2020年6月

锅屋百迪精密机械
(苏州)有限公司

关于塑料滚花手轮“HPK”系列产品的停产及替代品说明

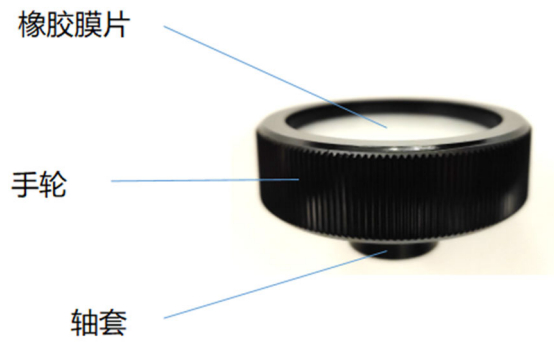
【停产品与替代品的区别】

| 停产品型号 | 材质、表面处理 变更前 | 替代品型号 (新产品) | 材质、表面处理 变更后 |
| HPK-50-C8 | 轴套: SUM22L 四氧化三铁保护膜(黑) 手轮: 酚醛树脂(黑) 橡胶膜片: 铝 阳极氧化处理(银灰) | HNPk-50-C8 | 轴套: SUM22L 四氧化三铁保护膜(黑) 手轮: 尼龙树脂(亚光黑) 橡胶膜片: 铝 阳极氧化处理(银灰) |

价格、尺寸、其他规格不变。
